**2024\_CBS\_02540 OMV\_2023112494 R - aanvraag omgevingsvergunning voor het bouwen en exploiteren van 1 kantoorachtig gebouw met ondergrondse parking en de tijdelijke exploitatie van een bronbemaling met waterzuiveringsinstallatie - met openbaar onderzoek - Raymonde de Larocheleen, 9051 Sint-Denijs-Westrem - Vergunning**

**Beslissing:** Goedgekeurd in besloten vergadering van 14 maart 2024

- Onderwerp: het bouwen en exploiteren van 1 kantoorachtig gebouw met ondergrondse parking en de tijdelijke exploitatie van een bronbemaling met waterzuiveringsinstallatie

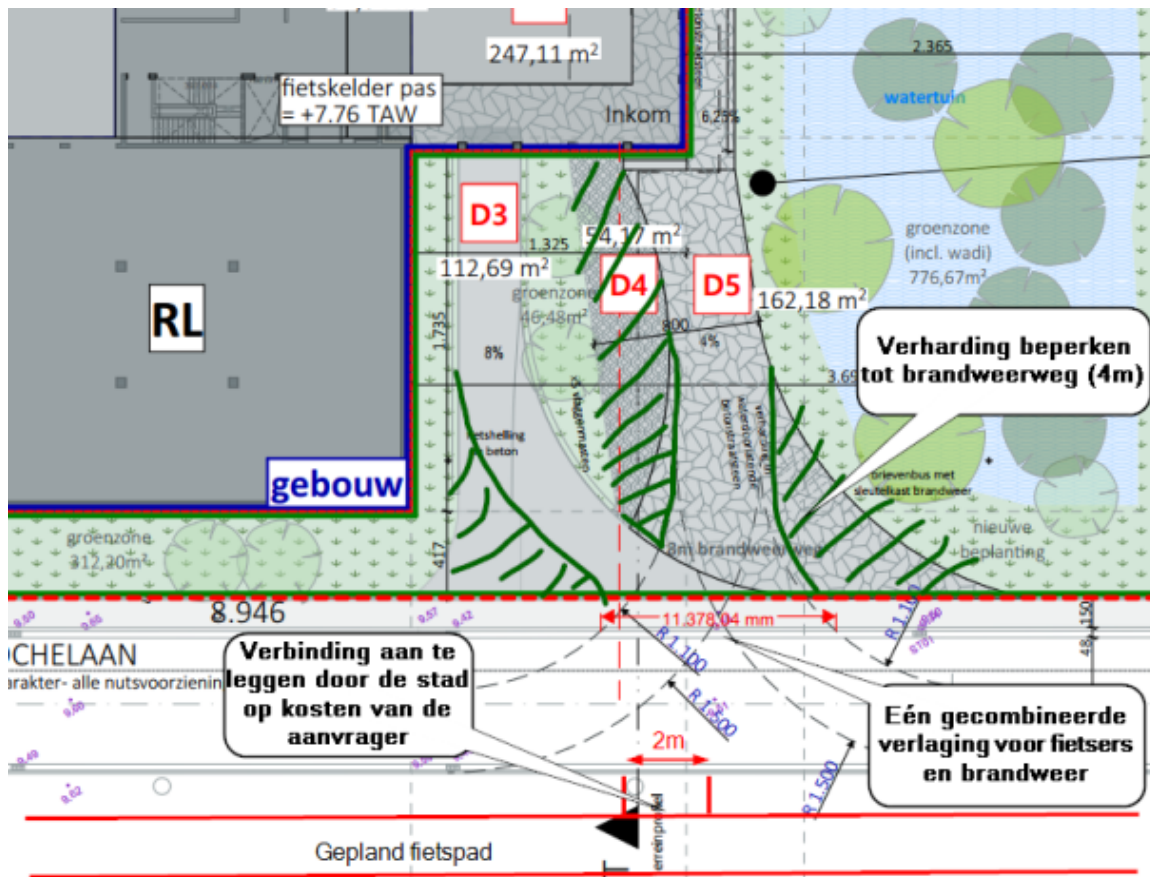
Het dek op niveau +1 wordt ingericht als een groen retentiedak met een intensieve daktuin. Dit dek is gelinkt aan het dek van het aanpalend gebouw ten oosten, en vormt hiermee één geheel. Het groendak heeft een opbouw van +/- 60 cm met een waterbufferende laag (110l/m<sup>2</sup>) onderaan zodat er nog een voldoende groot pakket aan teelaarde overblijft voor de aanleg van een biodiverse flora.

Het landschapsontwerp op het dek houdt rekening met de verblijfskwaliteit, waarbij een deel van het dek kan worden gebruikt als lunchplek of ontspanningsplek. Windluwe plekken worden gecreëerd met hogere struikmassieven en zitbanken met verhoogde rugleuning.

Dit wordt positief beoordeeld.
